**Avis délibéré de la Mission régionale d'autorité environnementale
de Nouvelle-Aquitaine sur le projet de mise en compatibilité par
déclaration de projet du plan local d'urbanisme intercommunal
(PLUi) de la communauté de communes des 4B Sud-Charente (16)
pour permettre l'ouverture d'une carrière d'argiles kaoliniques sur
les communes d'Oriolles et de Condéon**

n°MRAe 2025ANA40

dossier PP-2025-17153

Porteur du Plan : Communauté de communes des 4B Sud-Charente

Figures 2 et 3 : Plan de zonage de Condéon **avant** et **après** mise en comptabilité du PLUi
(source : Rapport de présentation, p.158)

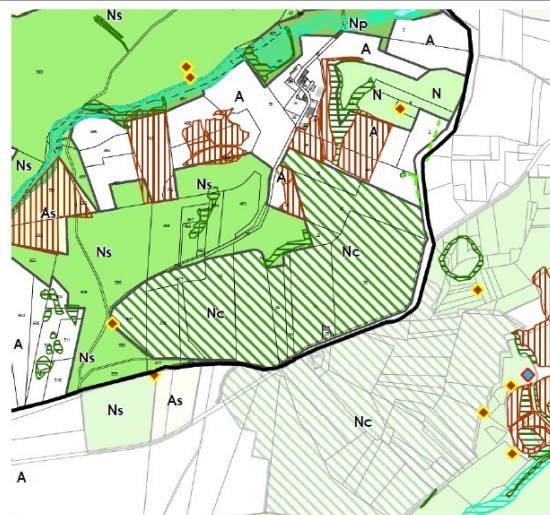
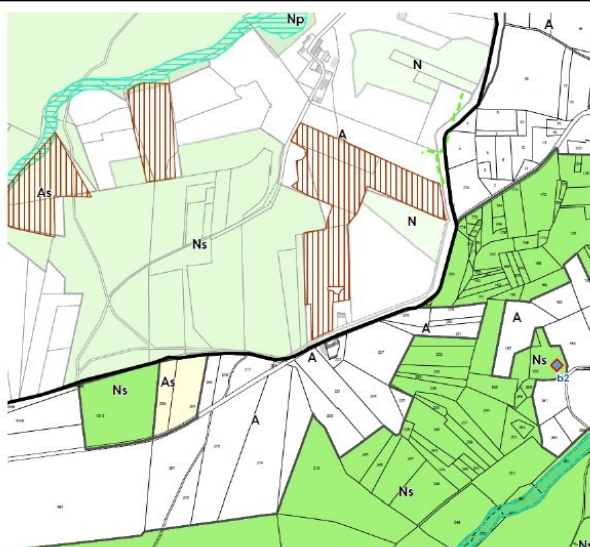
- reclasser en zone naturelle Nc, dédiée à l'exploitation de carrière, les parcelles actuellement couvertes par un zonage agricole A, naturel N ou Ns ;

La MRAe invite la collectivité à profiter de la mise en compatibilité du PLUi pour identifier, au-delà du zonage Nc, les linéaires de haies bocagères à préserver ou à renforcer, afin de les reporter au sein du plan de zonage avec des mesures de protection réglementaires.

Figure 6: Evolution du périmètre du projet (Source : Rapport de présentation, p.50)

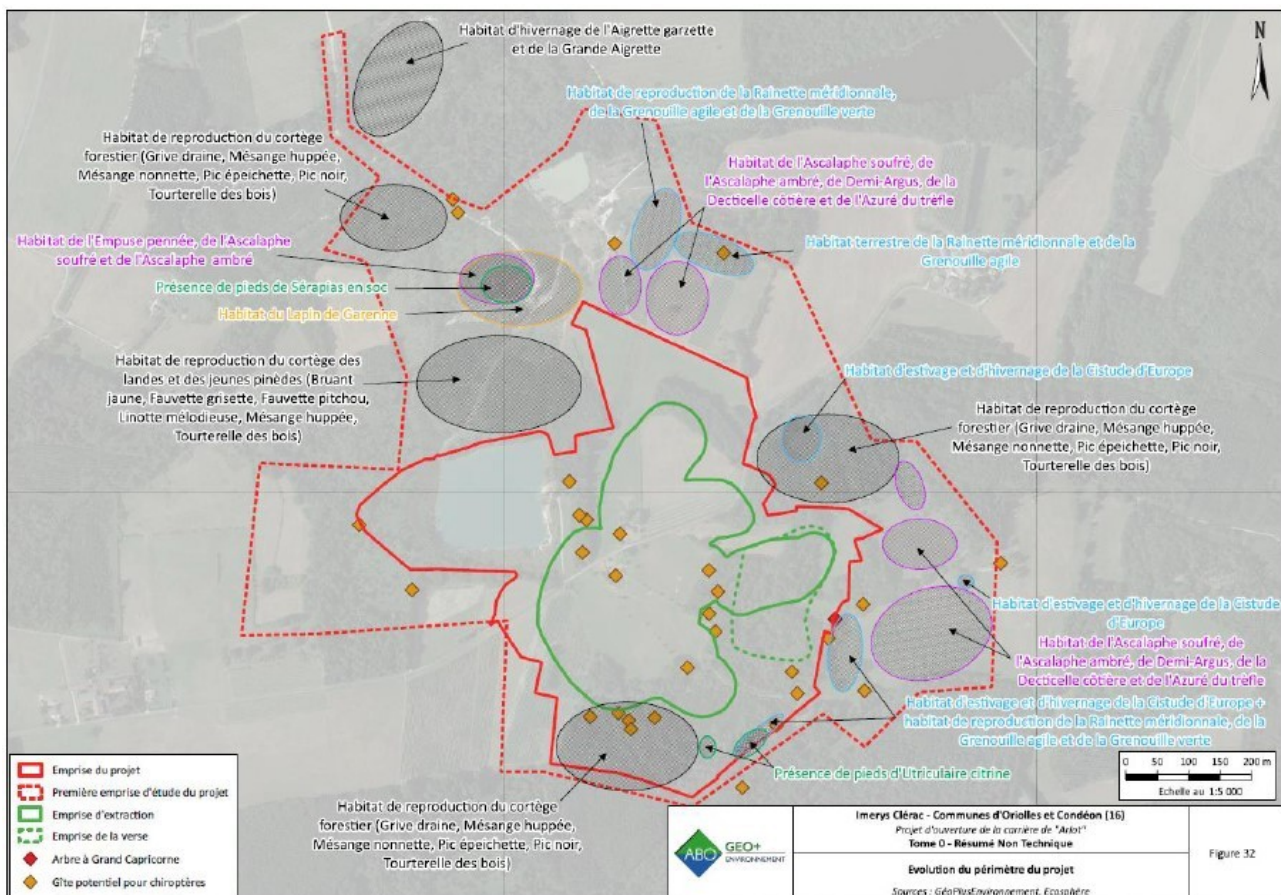
La démarche ERC a tout d'abord consisté à éviter les secteurs dont les enjeux environnementaux étaient d'ores et déjà identifiés (sites Natura 2000, ZNIEFF, cours d'eau...), puis à faire évoluer l'emprise du projet en tenant compte des résultats des différentes investigations naturalistes. Elles ont en effet été valorisées selon une approche consistant à déterminer une variante du périmètre de projet de moindre impact sur l'environnement.

Cette démarche s'appuie en particulier sur un important travail de hiérarchisation des sensibilités du site retenu, puis d'évaluation des incidences potentielles du projet, elles aussi hiérarchisées pour faire ressortir de manière claire les impacts les plus notables.
